Deckplan 3 TT
vom 23.08.2019
ersetzt
Übersichtslageplan, Unterlage 3 T
vom 29.06.2018

Straße / Abschn.-Nr. / Stat.: St 2309_390_0,500-1,300

Unterlage / Blatt-Nr.: 3 TT
Übersichtslageplan

St 2309
Bau einer Ortsumfahrung Kleinwallstadt mit
Neubau Mainbrücke südlich Kleinwallstadt

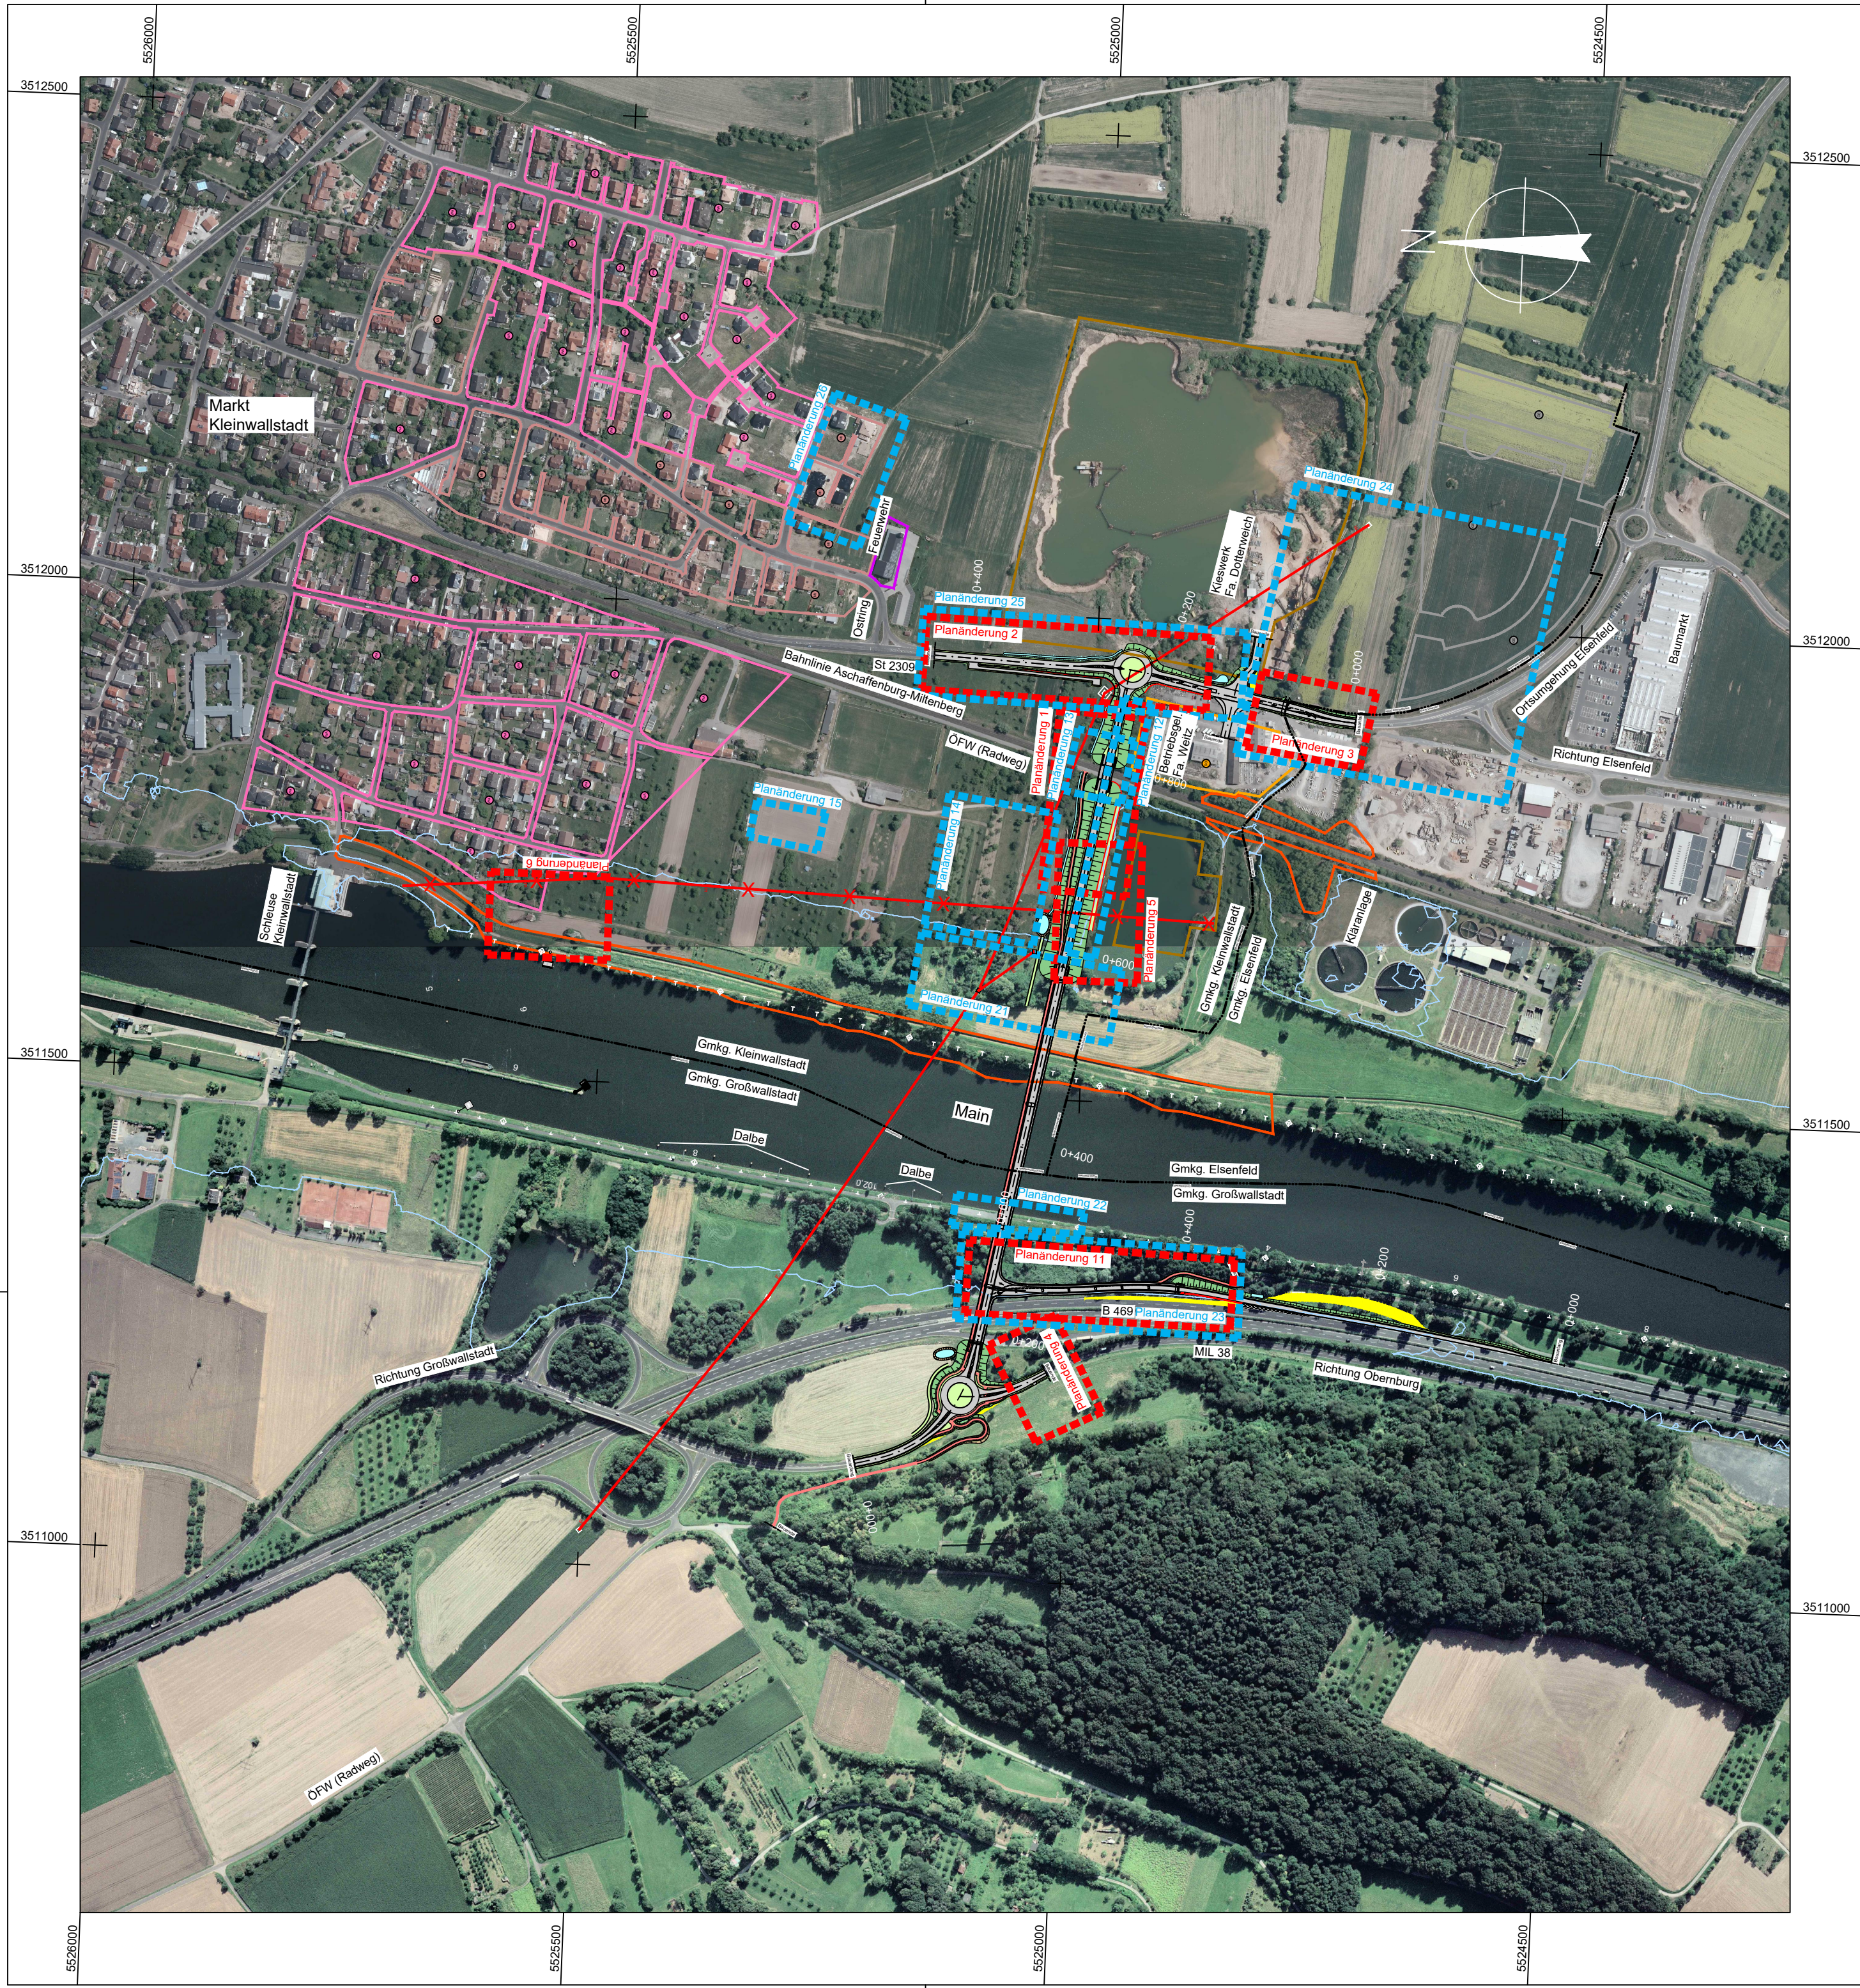
PL 26	Änderung Flächennutzung südlich Kleinwallstadt, Mi statt Wa	07.08.2019	Trc
PL 25	Ergänzung Fernmeldeleitung (4.25)	07.08.2019	Trc
PL 24	Änderung Gemarkungsgrenze und Kataster infolge Flurbereinigung	07.08.2019	Trc
	Entfall Trinkwasserleitung		
	Weiterführung Fernmeldeleitung (4.14, 4.12) und Gasleitung (4.11)		
PL 23	Anpassung Platzfeststellungsgrenze; Ergänzung Fernmeldeleitung (4.26)	07.08.2019	Trc
PL 22	Ergänzung LWL-Kabel (4.19)	07.08.2019	Trc
PL 21	Ergänzung Drainagesystem (4.20), E-Leitungen (4.21, 4.22 und 4.23)	07.08.2019	Trc
PL 15	Maßnahme A3: Änderung der Zielkonzeption auf die Ansprüche	18.07.2019	Heyne
	des Steinkauzes		
PL 14	A1 cef entfällt: Anlage der Lebensraumstrukturen auf Flächen von A7 fcs	18.07.2019	Heyne
PL 13	V4: beidseitiges Anbringen der Überflughilfen	18.07.2019	Heyne / Trc
	Ergänzungen Niederspannungsleitung (4.24), Kommunikationskabel (4.18)		
PL 12	G5: Keine Anlage von Lebensraumstrukturen im Baugebiet	17.08.2019	Heyne
